Wykonanie ekspertyzy technicznej skuteczności wentylacji w pomieszczeniach sanitarnych internatu ZSP w Gryfinie przy ulicy Łużyckiej 91 wraz z propozycją działań zaradczych.

4. Ekspertyza techniczna skuteczności wentylacji

zdjęcie nr 1

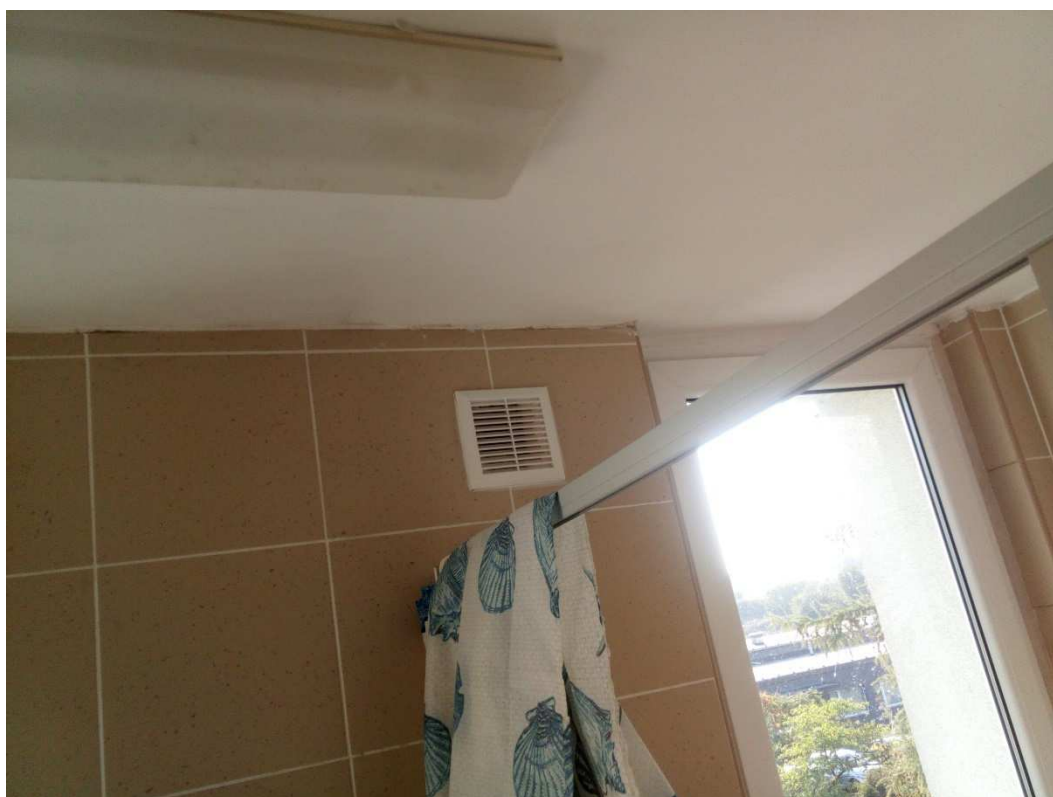
Stwierdza się, że jest to wentylator łazienkowy z czujnikiem wilgotności lub dopuszcza się, że wentylator jest uszkodzony – stwierdza się jego brak pracy przy załączaniu światła. Wentylator jest firmy Eureka. Obok zamontowanego wentylatora znajduje się kratka grawitacyjna umieszczona w ciągu kominowym, który to, wg. dokumentacji powinien być zaślepiiony. Jest to niezgodność z projektem.

Stwierdzono, że wentylator nie jest regularnie czyszczony. Stan jego określa się jako mocno zanieczyszczony, co objawiać się będzie brakiem wymaganej wydajności. Założona w projekcie wydajność 110m³/h jest nie wystarczająca przy dużej liczbie korzystających z prysznica. Co najmniej 50 m³/h na jeden natrysk.

Niemożliwość przeprowadzenia pomiarów skuteczności wentylacji.

Przy oknach znajduje dodatkowo kratka grawitacyjna - niezgodna z projektem.

Zaleca się wpięcie w komin wentylatora kanałowego oraz rozprowadzenie kanałów i anemostatów nad każdym prysznicem – rozwiązanie projektowe podobne jak w przypadku toalet.

zdjęcie nr 9

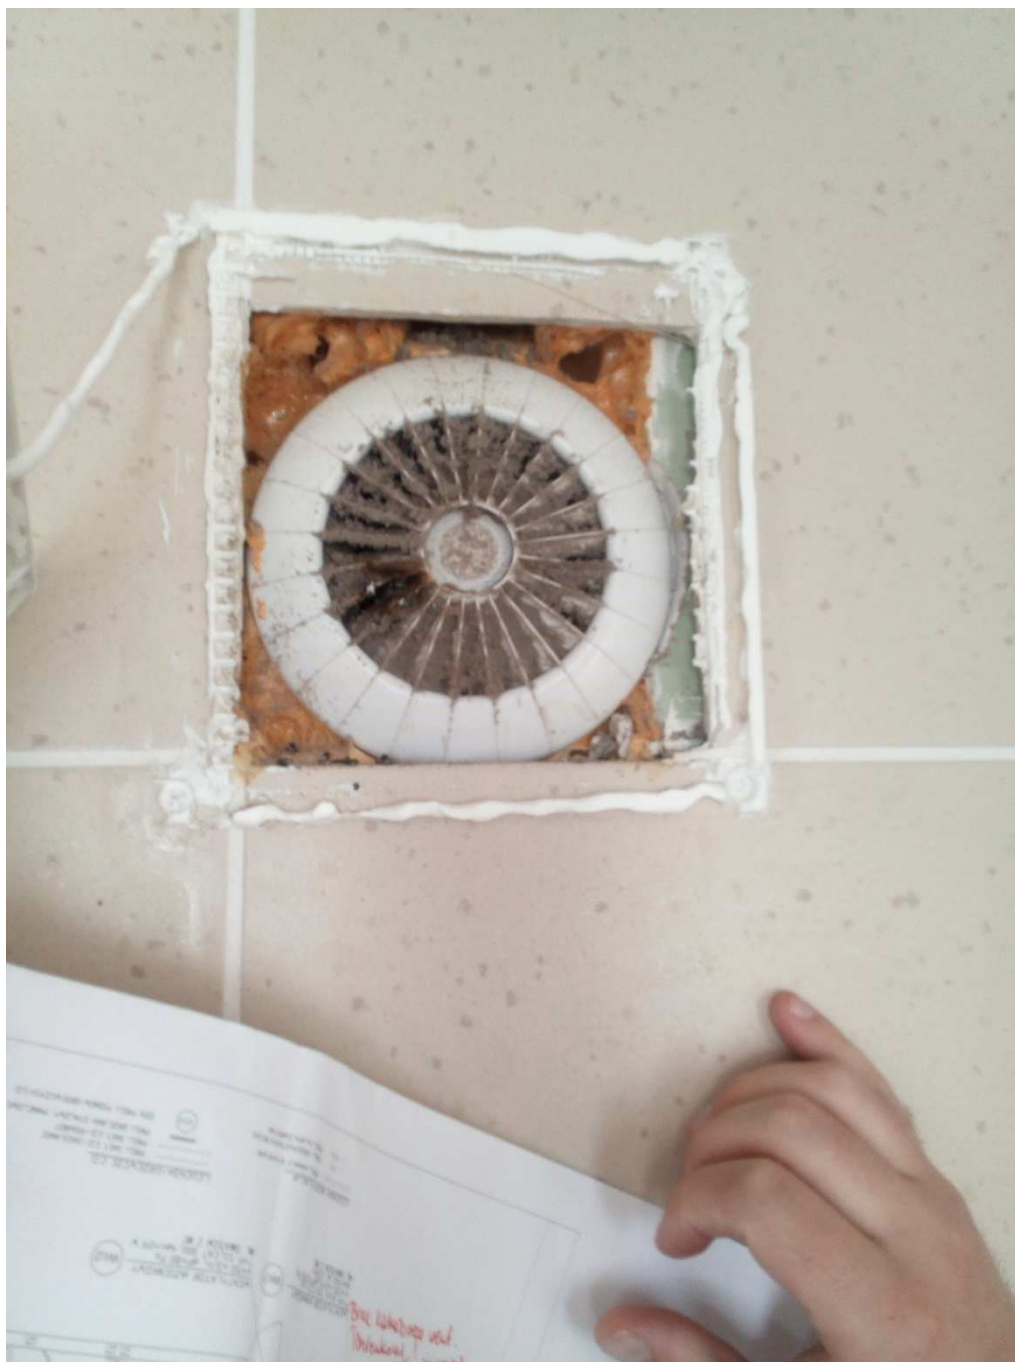
Stwierdza się, że jest to wentylator łazienkowy z czujnikiem wilgotności i jest uszkodzony – stwierdza się jego brak pracy przy załączaniu światła. Wentylator jest firmy airRoxy.

Stwierdzono, że wentylator nie jest regularnie czyszczony. Stan jego określa się jako mocno zanieczyszczony, co objawiać się będzie brakiem wymaganej wydajności. Założona w projekcie wydajność 110m³/h jest nie wystarczająca przy dużej liczbie korzystających z prysznica. Co najmniej 50 m³/h na jeden natrysk.

Niemożliwość przeprowadzenia pomiarów skuteczności wentylacji.

Zaleca się wpięcie w komin wentylatora kanałowego oraz rozprowadzenie kanałów i anemostatów nad każdym prysznicem – rozwiązanie projektowe podobne jak w przypadku toalet.

zdjęcie nr 11

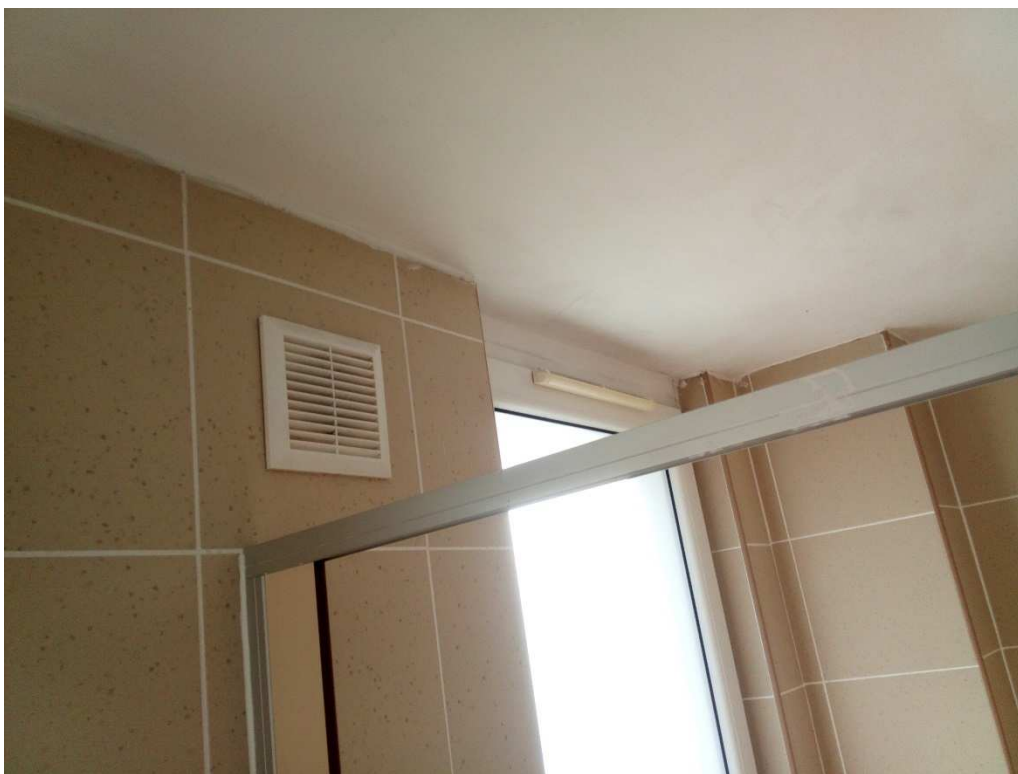
Przy oknach znajduje dodatkowo kratka grawitacyjna - niezgodna z projektem.

zdjęcie nr 12

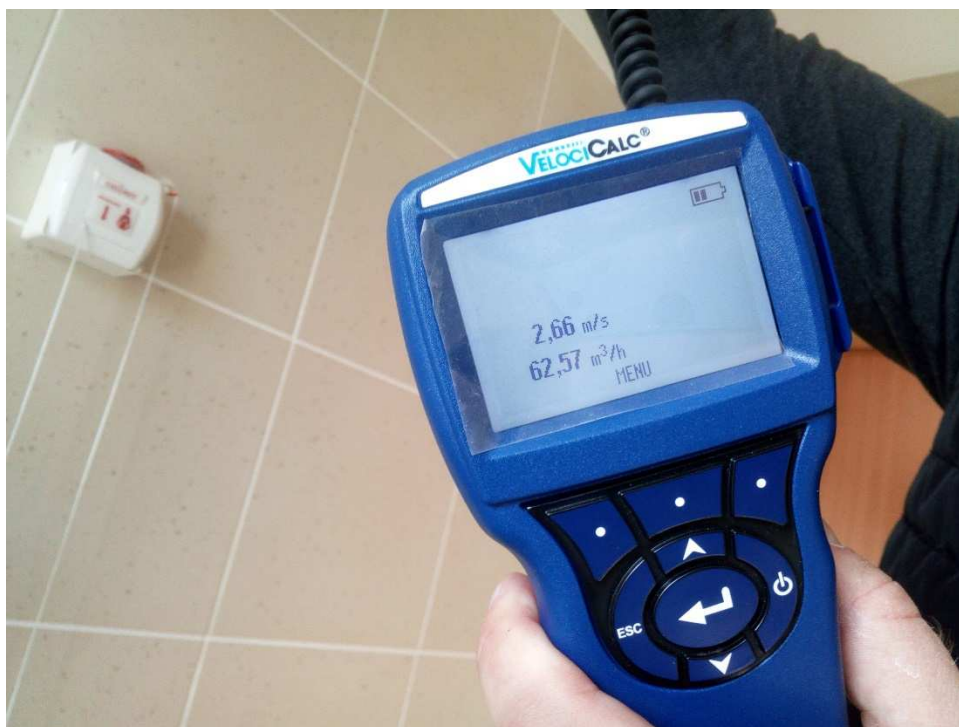
W suficie podwieszanym został zamontowany wentylator firmy Eureka (wentylator załączany ze światłem). Zmierzono wydajność – 62 m³/h.

Projektowanym wentylatorem jest wentylator łazienkowy typu SILENT 300 włączany poprzez światło.

zdjęcie nr 13

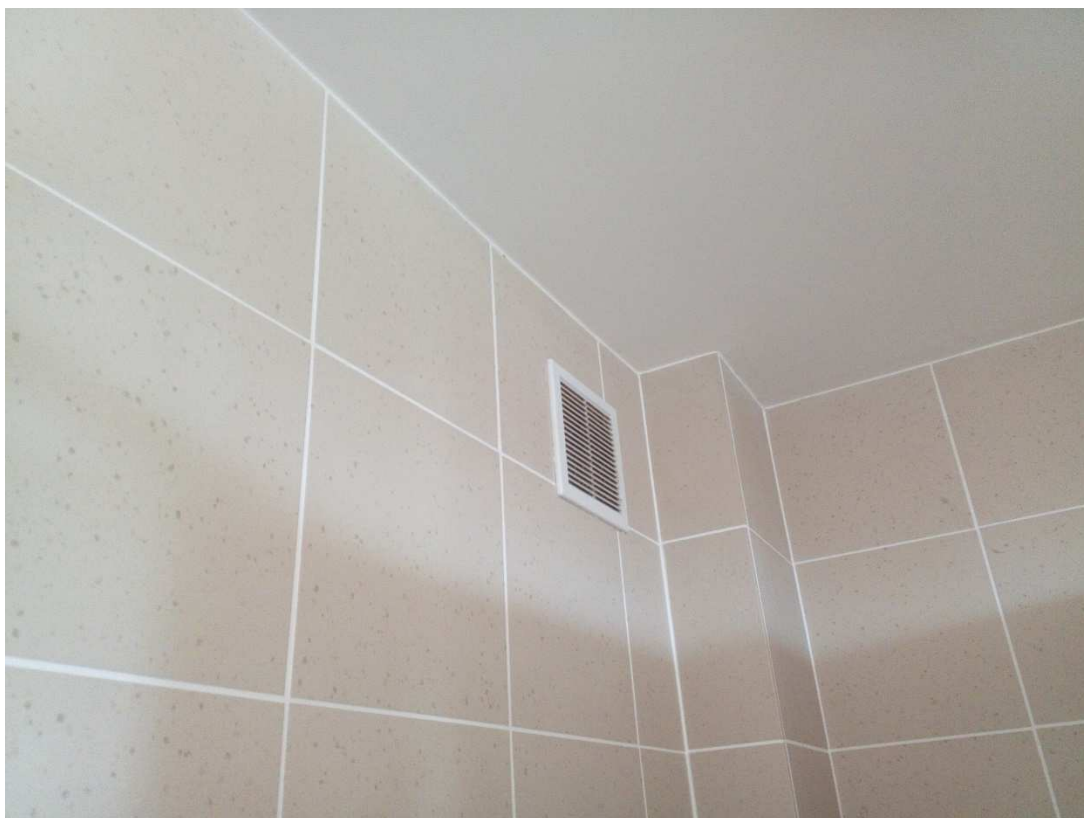
Stwierdza się brak projektowanego wentylatora kanałowego, rozprowadzenia kanałów wentylacyjnych oraz anemostatów nad każdym z WC.

Stwierdzono brak zamontowanego „jakiiegolwiek” wentylatora w tym pomieszczeniu, co objawia słabą wydajnością. Zamontowana jedynie kratka grawitacyjna, która jest mocno zanieczyszczona.

Nie wystarczająca wydajność systemu wentylacji. Projektowana łączna wydajność musi wynieść 150 m³/h.

Projektowanym wentylatorem jest wentylator kanałowy typ RVK 150 E2-A1 załączany poprzez światło, rozprowadzenie poprzez kanały wentylacyjne usytuowane w przestrzeni sufitu podwieszanego, zakończone anemostatami nad każdym WC.

Zalecenia - wykonać instalację zgodnie z projektem.
